Zeitschrift: **Schweizerische Bauzeitung**

Ideen-Wettbewerb zur Neugestaltung der Plätze am Hauptbahnhof Zürich.

Aus dem Bericht des Preisgerichtes.

1. Rang (4300 Fr.): Entwurf Nr. 13. — Otto Pfléghard, Architekt, Mitarbeiter G. Stickel, beide in Zürich. — Bahnhof- und Leonhardplatz 1 : 2500.

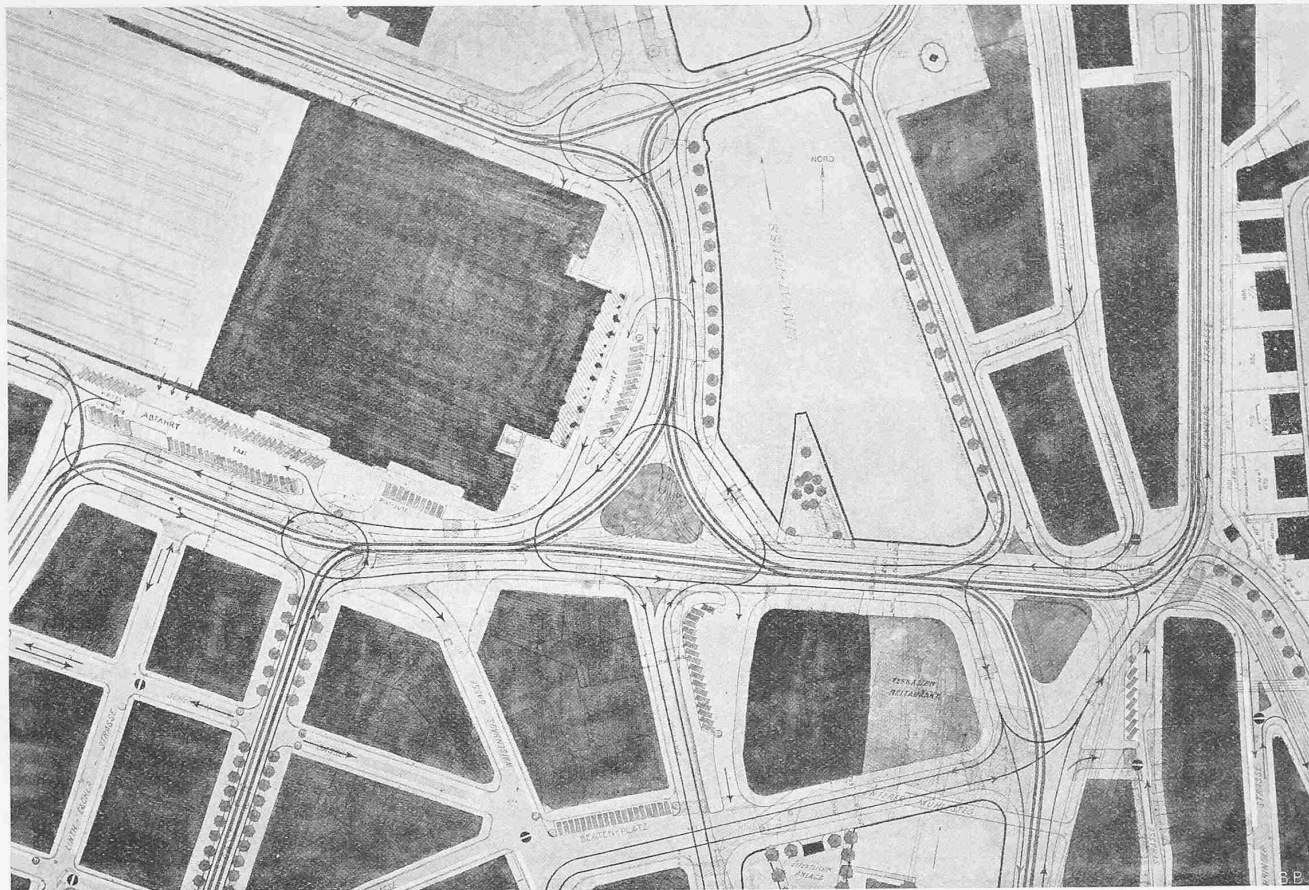
Nr. 13 „Trennen und Ordnen“. In dem sonst sehr flüssigen Fahrverkehr fehlt die direkte Durchfahrt vom Bahnhofplatz nach der neuen Postbrücke. Die Linienführung eines Geleises über die neue Postbrücke und die Kasernenstrasse ist nicht zweckmässig. Die ellipsenförmige Insel am Ausgang der Bahnhofstrasse ist jedenfalls in dieser Gestalt, weil zu klein, abzulehnen. Am Ausgang der Walchebrücke sind die Längen auf den Dreieckseiten des Strassenbahndreiecks zu kurz. Die für den Leonhardplatz erzielte flüssige Anordnung der Fahrwege ist dadurch erreicht, dass die Strassenbahnlinien aus dem Seilergraben in die Mühlegasse/Limmatquai umgelegt worden sind. Es ist fraglich, ob diese für den Leonhardplatz erzielte Vereinfachung, mit der an anderer Stelle Nachteile verbunden sind (Kreuzungspunkt Mühlegasse/Limmatquai), zweckmässig ist. Der Umweg für den Verkehr von Osten nach Westen über die Bahnhofbrücke nach dem Bahnhofplatz hält sich in erträglichen Grenzen und diese Fahrtrichtung bleibt ziemlich frei von der Bahnhofvorfahrt.

2. Rang (4100 Fr.): Entwurf Nr. 31. — Arthur Gagg, Ingenieur, und Max Hirt, Ingenieur, beide in Zürich. — Bahnhof- und Leonhardplatz 1 : 2500.

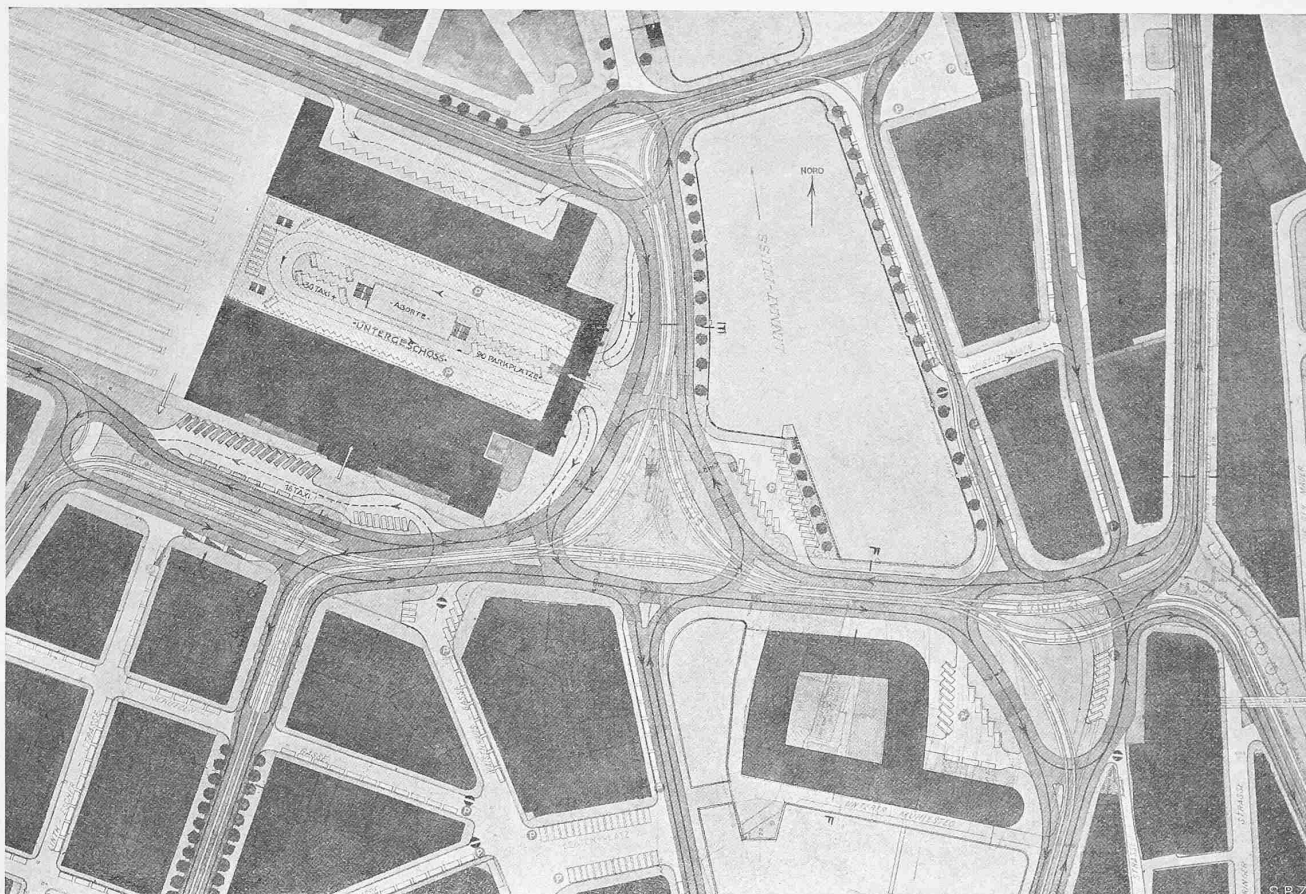
Nr. 31 „Trennung I“. Dieser Entwurf ist ähnlich zu beurteilen wie der Entwurf Nr. 13. Die flüssige Durchfahrt vom Bahnhofplatz nach der Postbrücke ist aber vorhanden. Der Vorschlag für den Leonhardplatz ist nicht zweckmässig. Beachtenswert, aber nicht vollkommen gelöst, ist die direkte Verbindung Seilergraben/Weinbergstrasse. Der Umweg im Fahrverkehr Bahnhofbrücke-Bahnhofplatz (Ost-West) holt auf dem Bahnhofquai zu weit nach Norden aus und bringt unzulässigerweise diesen Verkehr mit der Bahnhofvorfahrt unmittelbar in Berührung. Diese ist überhaupt vom durchgehenden Nord-Südverkehr nicht genügend getrennt, da hier nur eine Vorfahrt (Parkspur) vorhanden ist. Ungünstig ist die Lösung hinsichtlich der kreisrunden Insel Nr. 2 bei der Einmündung der Waisenhausstrasse. Anzuerkennen ist die vorgeschlagene Anlage der Haltestelle in der Bahnhofstrasse unter Beseitigung von fünf Baumpaaren; dieses Ausbauprofil ist aber auf die ganze Länge der Bahnhofstrasse zwischen Bahnhofplatz und Schützengasse auszuweiten. Der Entwurf zeichnet sich durch grosse Sparsamkeit aus, da die Limmat nur wenig überdeckt ist. Allerdings wird hierdurch der Schaffung neuer Parkplätze in der Nähe des Bahnhofes zu wenig Rechnung getragen. Die Regelung des Verkehrs bei der Einmündung der Lagerstrasse ist kleinlich. Am Parkplatz an der Gessnerallee muss eine weitgehende Schonung der Bäume verlangt werden. Die kreisförmige Insel bei der Einmündung der Mühlegasse in den Limmatquai bleibt besser weg.

3. Rang (4000 Fr.): Entwurf Nr. 48. Albert Bodmer, Ingenieur, und Harry Ziegler, Architekt, beide in Winterthur. — Bahnhof- und Leonhardplatz 1 : 2500.

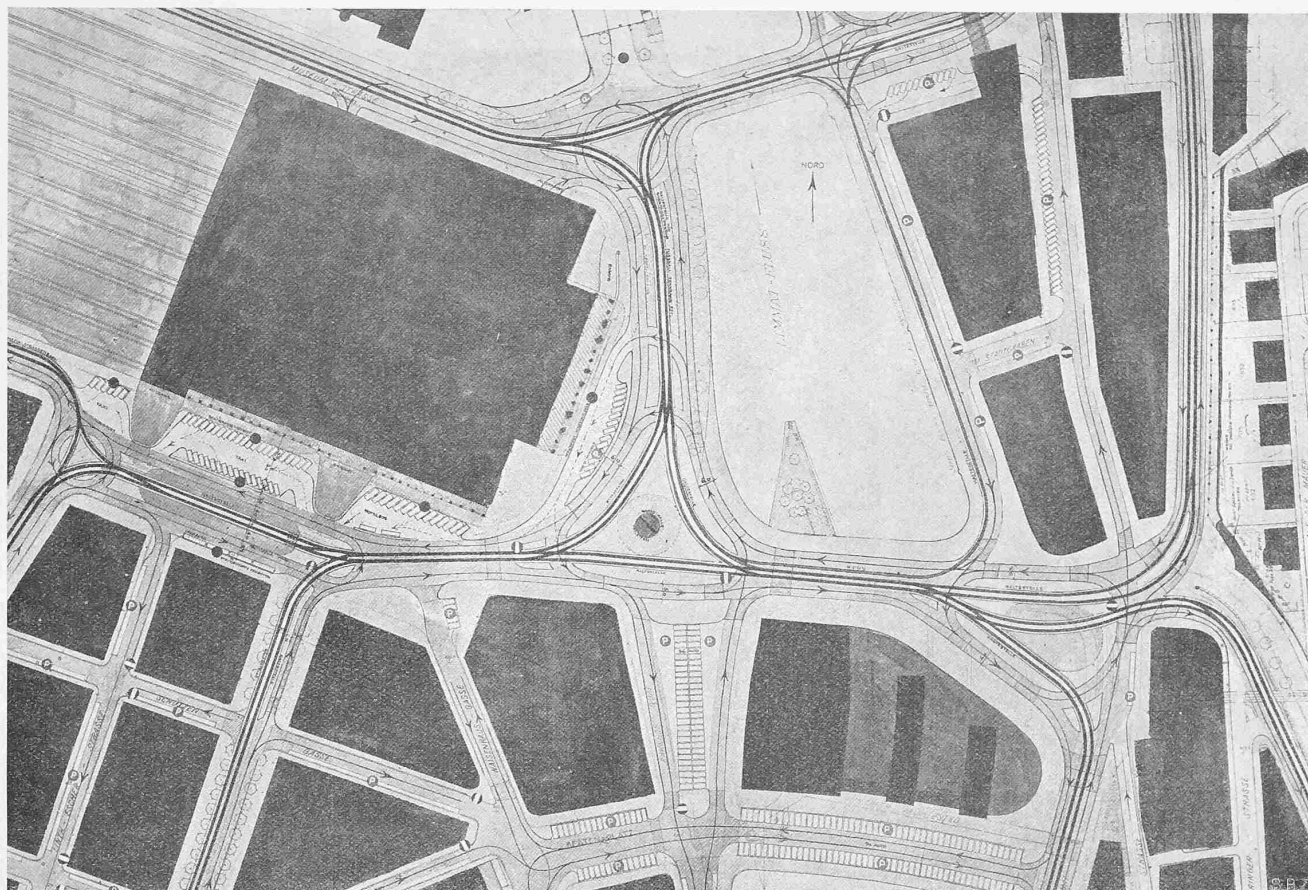
Nr. 48 „Rationelles Provisorium“. Der Entwurf steht an Flüssigkeit der Fahrwege dem Entwurf Nr. 13 kaum nach. Nicht genügend gelöst ist die Verkehrsführung an der kritischen Stelle zwischen der Südostecke des Bahnhofgebäudes und dem Café du Nord. In der Bahnhofstrasse ist die Haltestelle zwischen Bahnhofplatz und Schützengasse richtig unter Beseitigung der Bäume vor-

gesehen. Für die Verbreiterung der Bahnhofstrasse auf ihrer oberen Strecke schlägt der Verfasser die Zurücksetzung der Bäume vor. Unrichtig ist die Führung der Strassenbahnschleife über die Postbrücke und die Kasernenstrasse. Auf dem Leonhardplatz sind die Haltestellen für die Linien 1 und 3 zu knapp, immerhin wird dieser Nachteil ausgeglichen durch den zwar unbefriedigenden Vorschlag, vier Strassenbahngeleise zu erstellen. Der Verfasser regt an, das Untergeschoss unter der Halle des Aufnahmegebäudes zu grossen Autoaufstellplätzen auszunützen. Dieser Vorschlag steht ausserhalb des Rahmens des Wettbewerbes. Er bringt für den Verkehr zwischen Aufnahmegebäude und Strasse die Schwierigkeit mit sich, dass eine Vorfahrt vor der Ostseite des Aufnahmegebäudes (für die mit Gepäck Abreisenden) unmöglich gemacht wird, da hier die beiden Rampen in das Kellergeschoss hineinführen. Im Erläuterungsbericht wird angedeutet, dass dieser Verkehr an der Bahnhofplatzvorfahrt mitabgefertigt werden soll, was aber unzulässig, weil dieser Raum für die ankommenden Reisenden und ihr Gepäck frei zu halten ist. Das Gepäck der Abreisenden müsste also entweder auf der Nordseite des Aufnahmegebäudes von der Museumstrasse her zusammen mit dem Expressgut oder in der unterirdischen Parkieranlage mitabgefertigt werden. Beides stösst auf erhebliche Schwierigkeiten.

4. Rang ex aequo (3800 Fr.): Entwurf Nr. 34. — J. Schütz und E. Bosshard, Architekten, beide in Zürich. — Bahnhof- und Leonhardplatz 1:2500.

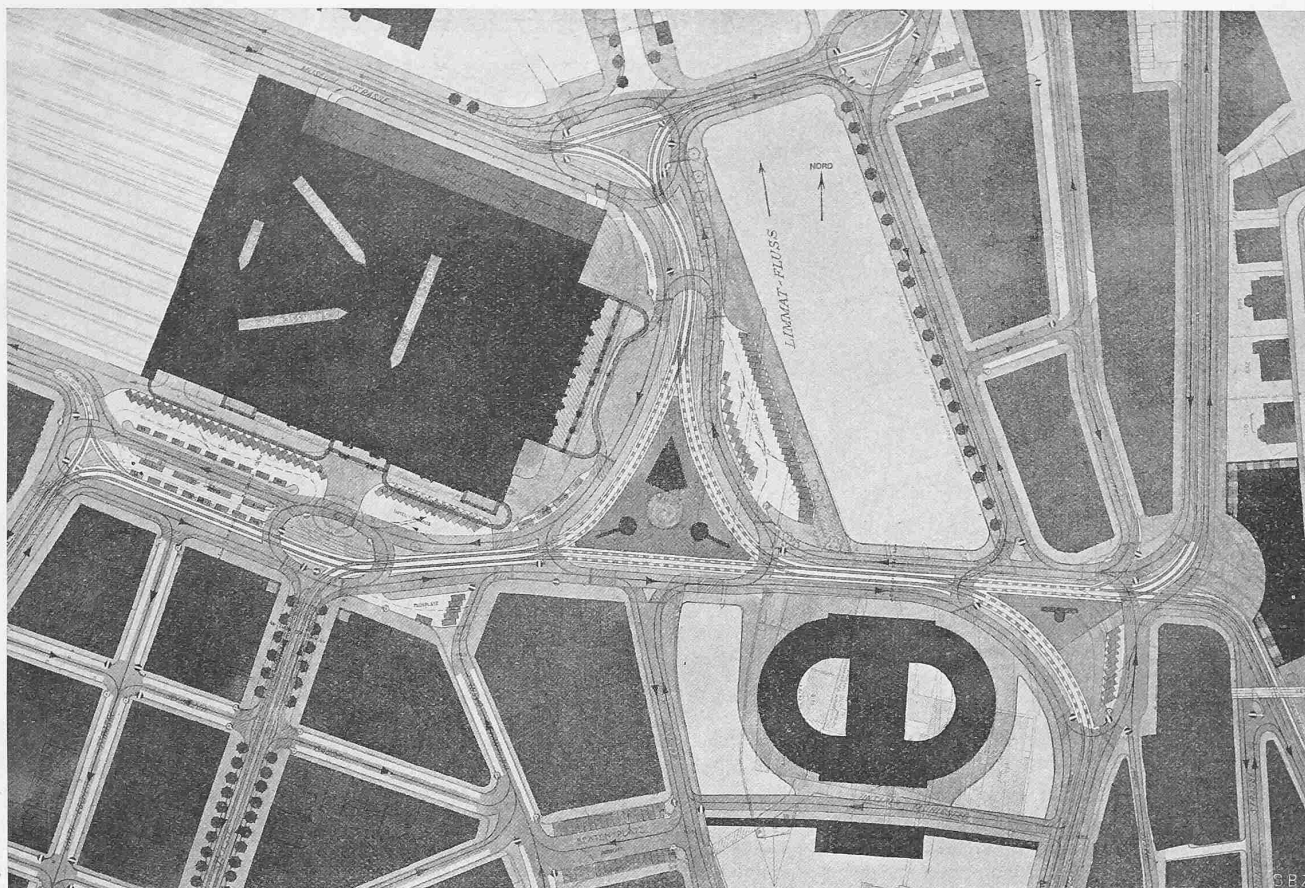
Nr. 34 „Fussgänger, Fahrzeuge, Strassenbahn“. Der Fahrverkehr ist im allgemeinen flüssig und die Vorfahrten sind vom durchgehenden Verkehr gut getrennt. Bemerkenswert sind die dem Ein- und Ausgang auf der Südseite des Aufnahmegebäudes vorgelagerten Zungen, durch welche der Fussgängerverkehr zweifellos gut gesichert und erleichtert wird und die Parkplätze scharf begrenzt werden. Die kritische Stelle zwischen der Südostecke des Bahnhofgebäudes und dem Café du Nord ist nicht einwandfrei behandelt, da durch das scharfe Vorziehen des Bürgersteiges die Durchfahrtsbreite eingengt und keine bestimmte Führung des Fahrverkehrs erreicht wird. Die grossen Parkplätze wurden nur dadurch erzielt, dass die Beatenbrücke sehr breit vorgesehen ist, und Limmat und Sihl in weitgehendem Masse überbaut sind. Der Verfasser macht den Vorschlag, in der Bahnhofstrasse den Einbahnverkehr in der Richtung nach dem Bahnhof einzurichten und die Strassenbahn an

den Westrand zu verschieben. Diese Abschnürung der ganzen Westseite der Bahnhofstrasse ist nicht zulässig und mit Rücksicht auf den vorhandenen Baulinienabstand auch nicht verständlich. Zur Entlastung des Bahnhofplatzes ist eine Strassenunterführung am linken Sihlufer vorgesehen. Der Vorschlag eines direkten Durchbruches vom Walcheplatz nach der Stampfenbachstrasse dürfte am Zusammenfallen von Steigung und Kurven scheitern.

4. Rang ex aequo (3800 Fr.): Entwurf Nr. 36. — Kessler & Peter, Architekten, Zürich. — Bahnhof- und Leonhardplatz 1 : 2500.

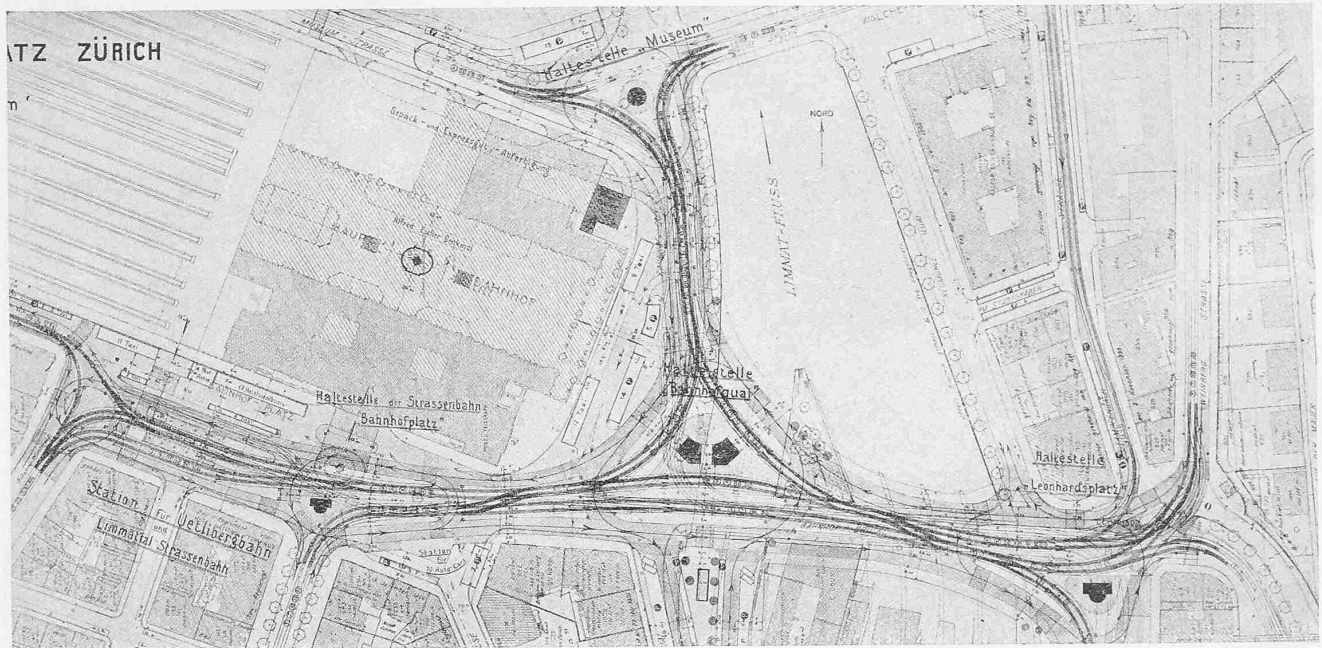
Nr. 36 „Schnell und ohne Gefahr“. Der Fahrverkehr ist flüssig geregelt; die dreieckförmige Insel auf dem Bahnhofquai ist aber zu weit nach Norden ausgezogen, sodass der Umweg im Ost-Westverkehr zu gross und ausserdem dieser Verkehr mit dem Bahnhofverkehr vor der Ostfront des Aufnahmegebäudes zusammengebracht wird. Die Ueberbauung des linksseitigen Flussarmes der Limmat unterhalb der Bahnhofbrücke geht zu weit. Die Haltestellen für die Strassenbahn sind zu scharf auf der dreieckförmigen Insel konzentriert, zumal nach der Aufteilung des Bahnhofplatzes und der für die Bahnhofstrasse dargestellten Lösung Haltestellen in der Bahnhofstrasse und vor den Hotels Victoria und National ohne weiteres möglich wären. Der Vorschlag für die Beatenbrücke ist verkehrstechnisch nicht zweckmässig.

Ankauf (1000 Fr.): Entwurf Nr. 15. — Hermann Sommer, Ingenieur, St. Gallen. — Bahnhof- und Leonhardplatz 1 : 2500.

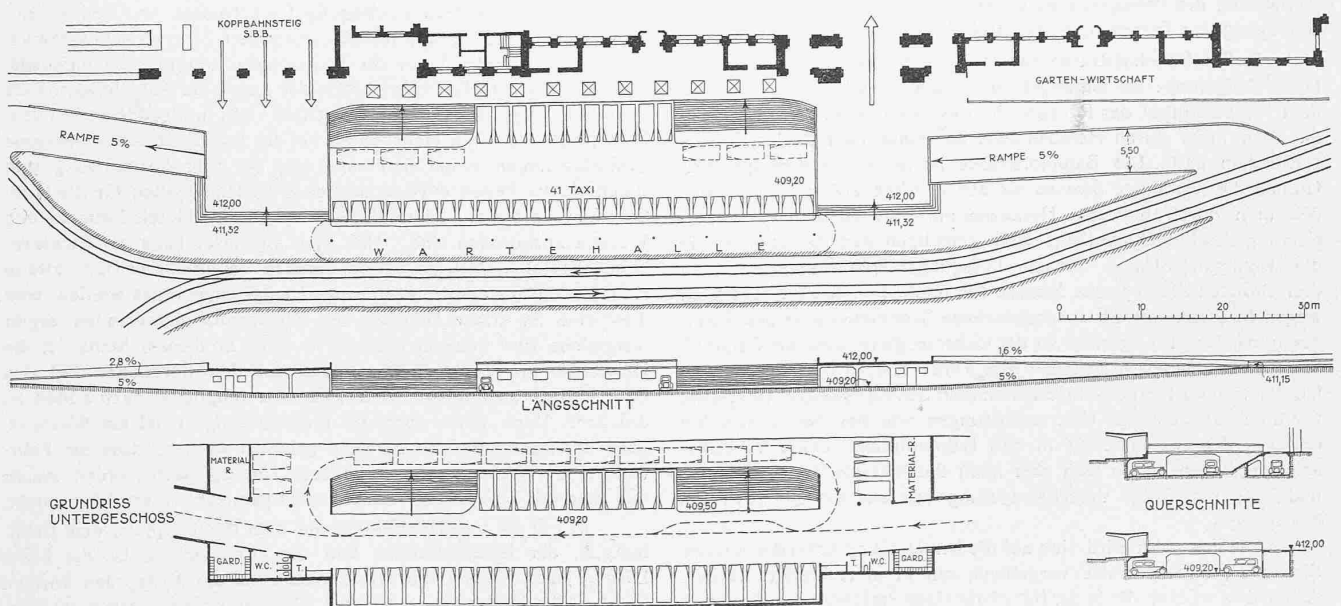
Nr. 15 „Refugium“. Der Entwurf zeigt in Einzelheiten sehr genau durchgearbeitete Lösungen. Die Strassenbahn ist auf dem Bahnhofplatz mit Geleisen zu reichlich bedacht. Die grosse dreieckförmige Haltestelle am Bahnhofquai kann nicht als zweckmässig anerkannt werden. Die Führung der Strassenbahn durch die Stampfenbachstrasse anstatt durch den Neumühlequai ist nicht richtig. Bemerkenswert ist, dass die im Programm mit 31,4 m vorgeschriebenen Längen der „Wartestrecken“ im Geleisedreieck am Westkopf der Walchebrücke nahezu erreicht wurden. An verschiedenen Strassenkreuzungen ist überflüssigerweise der Kreisverkehr angeordnet. Der Fahr- und Fussgängerverkehr vor dem Bahnhof zwischen der Bahnhofstrasse und dem Café du Nord ist ungünstig geregelt.
